改善箇所説明図

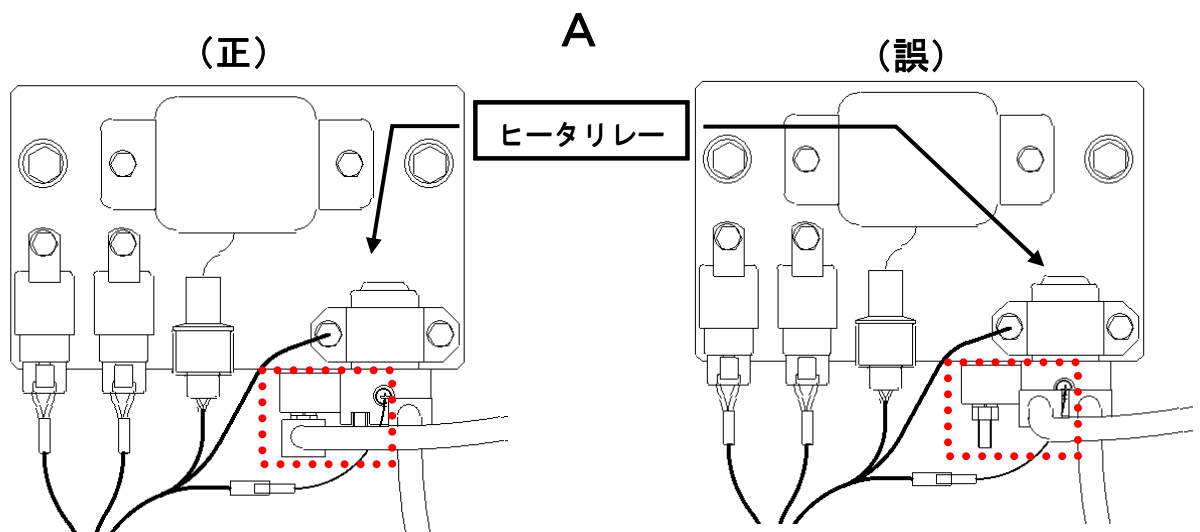
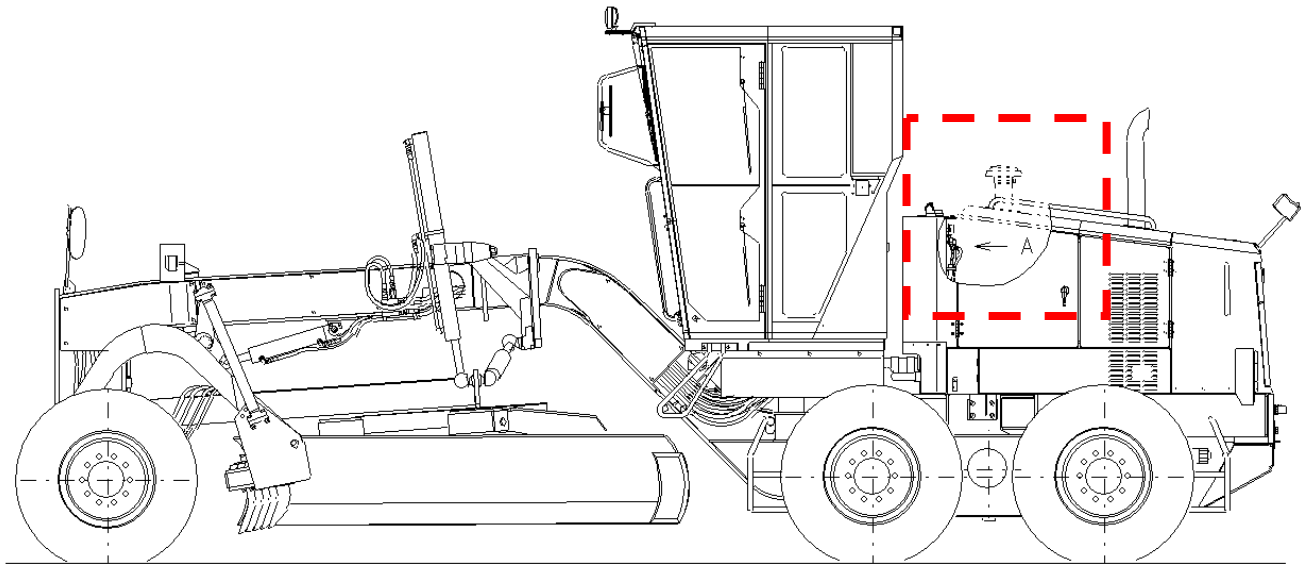
基準不適合発生箇所

原動機の冷間時に燃焼室内の空気を加熱するヒータ用の回路において、ヒータリレーのケーブル結線を間違えたため、ヒューズを介さない結線となったものがある。そのため、短絡した際に、ヒータ用ケーブルに過電流が流れ続け、そのままの状態で使用を続けると、当該ケーブルが焼損するおそれがある。

改善措置の内容

全車両、当該ケーブル結線を点検し、誤結線の場合は正規の結線に修正する。
